改善箇所説明図

バックドアヒンジ

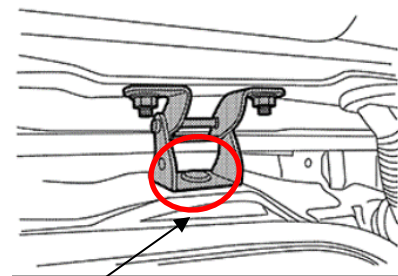
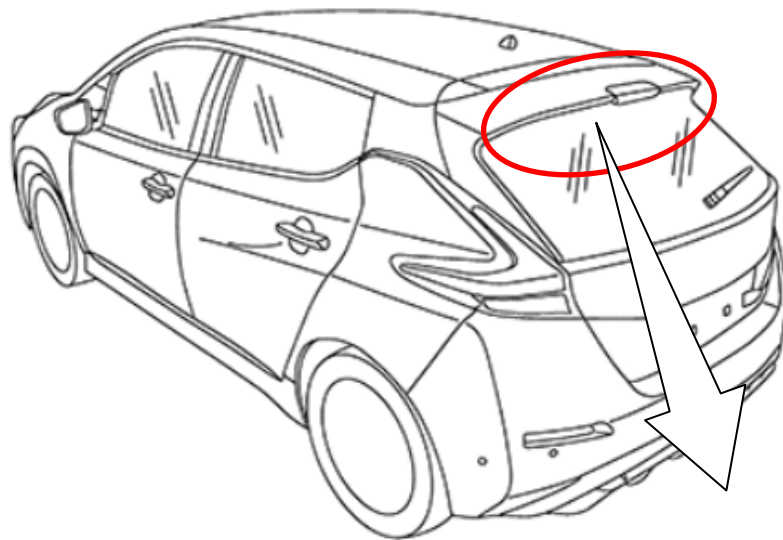
基準不適合発生箇所

バックドアヒンジにおいて、一部製作工程での作業指示および検査指示が不適切なため、車体への締結ナットが規定以上の締付トルクで締結されたものがある。そのため締結ボルトが変形し、最悪の場合、ヒンジの片側が外れて、保安基準第 18 条に規定された堅ろう性の基準に抵触するおそれがある。

改善の内容

全車両、バックドアヒンジと締結ナットを交換する。

識別：銀色のシールをモデルナンバープレートの右横に貼り付ける。
